Byggesak - Stillbergbrygga - gbnr. 170/255 - brygge - bruksendring

Saksframlegg

Arkivsak: 2018/504

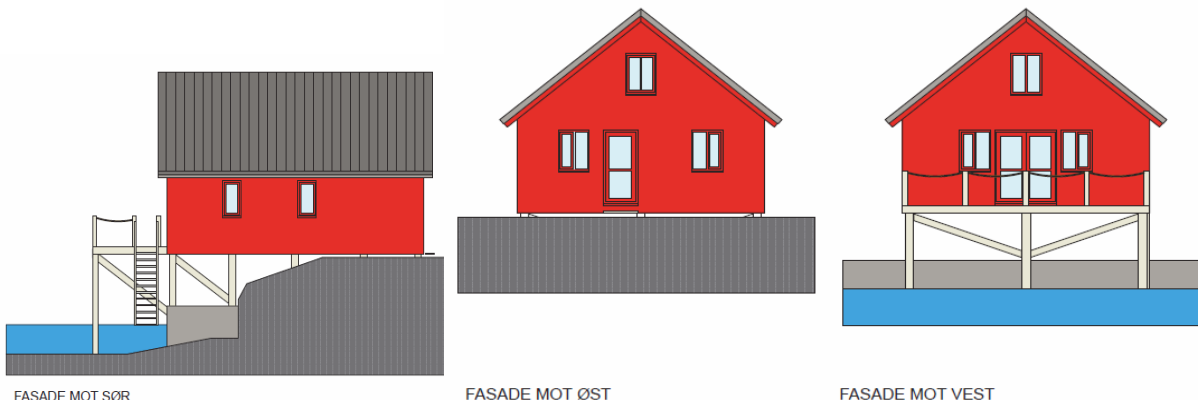
Ut ifra søknaden og tegning, ønsker tiltakshaver å oppføre en kaianlegg/veranda på 2,5meter i dybde. En etablering av kai/veranda vil være på lik linje med de øvrige bryggeeiendommene i området. Med tanke på at det allerede er etablert ulike former for kaianlegg på de nærliggende bryggene, anses tiltaket ikke å medføre at hensynet til strandsonen settes vesentlig til side. Strandsonen anses ikke å bli vesentlig mer privatisert enn gjeldende forhold. Tiltaket anses heller ikke å medføre vesentlige konsekvenser for helse, miljø, sikkerhet eller tilgjengelighet. Det kan derfor være mulig å kunne gi dispensasjon fra PBL. §1-8. I følge Kystverkets uttalelse, så kan ikke de se at omsøkte tiltaket er til hinder for ferdsel i området.

Innsendte tegninger viser noe fasadeendring i form av antall og plassering av vinduer enn opprinnelig omsøkt. I tillegg var det søkt om å få oppføre et tilbygg som inngangsparti. Det planlagte oppførte inngangspartiet er tatt bort i de sist reviderte tegningene. Tiltakshaver har vært i dialog med fylkeskommunen i etterkant av mottatte uttalelse og gjennom en veiledningsprosess kommet frem til en løsning for hvordan fasaden på bryggen kan fremstå, og man anses i så måte å være i tråd med veiledningen som er gitt fra fylkeskommunen.
